改善箇所説明図

改善の内容

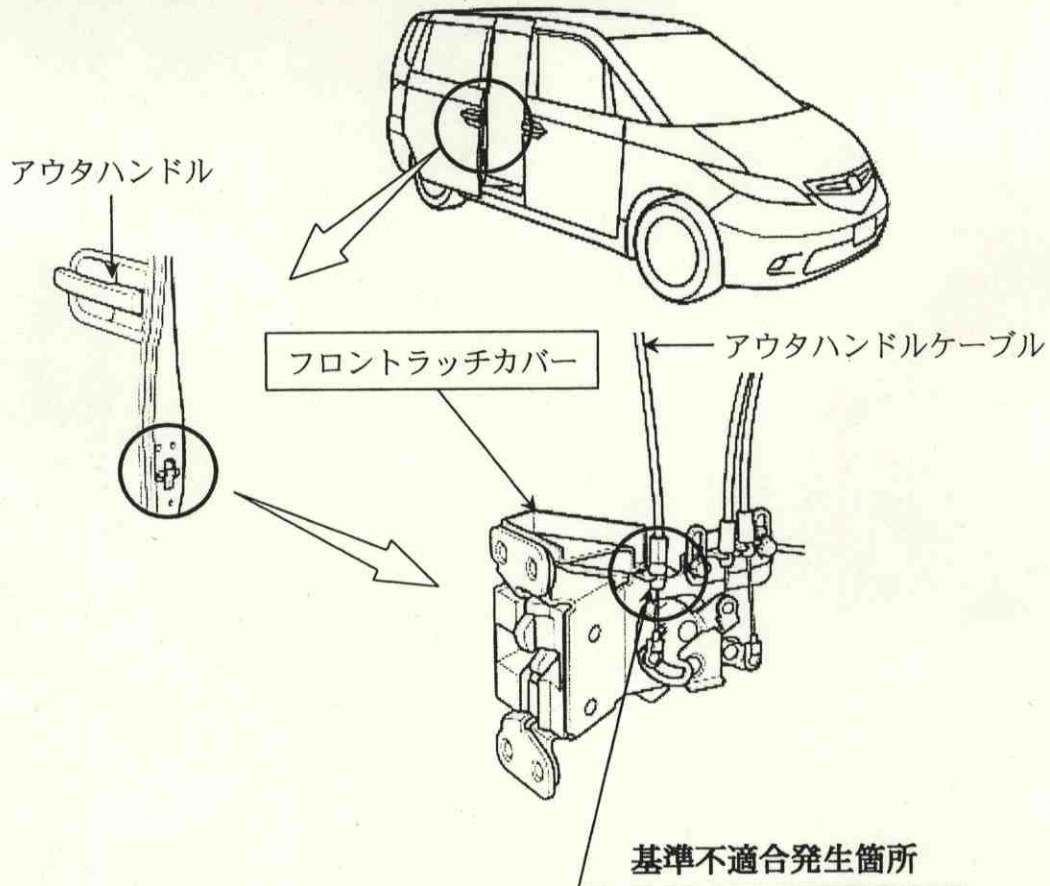
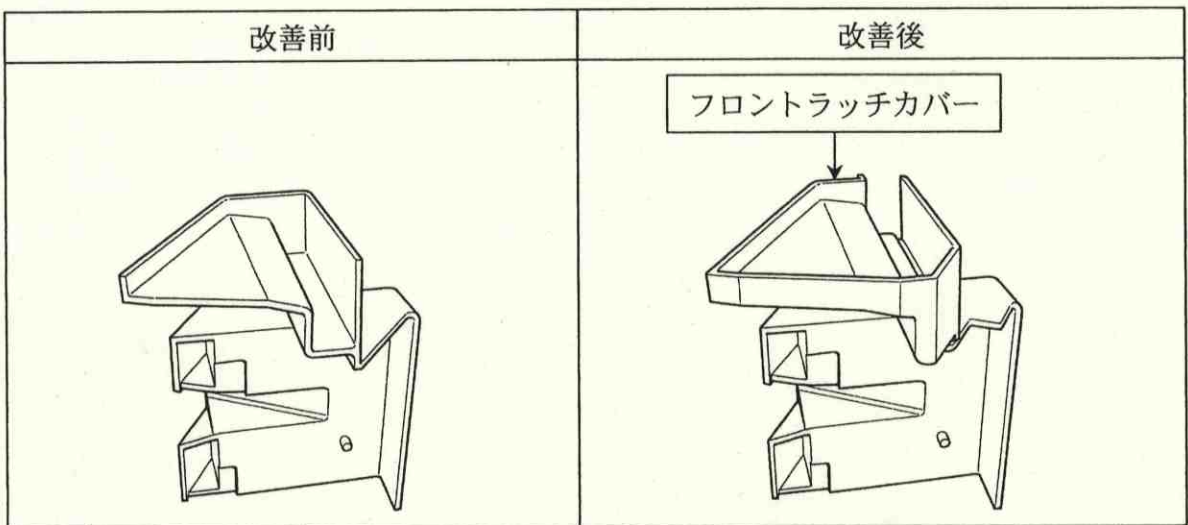
スライドドアのフロントラッチカバーの排水位置が不適切なため、排水された水がアウトハンドルケーブル下端に付着し、アウトハンドル操作時に水滴がケーブル内に引き込まれるものがある。そのため、低温時に水滴が凍結し、アウトハンドルでドアを開けた場合にケーブルの摺動抵抗でハンドルが戻らず、ドアを閉められなくなるおそれがある。

全車両、左右スライドドアのフロントラッチカバーを対策品と交換するとともに、アウトハンドルケーブル下端にグリスを塗布する。

識別：左スライドドア フロントラッチの下側取り付けボルト頭に白ペイントを塗布する。
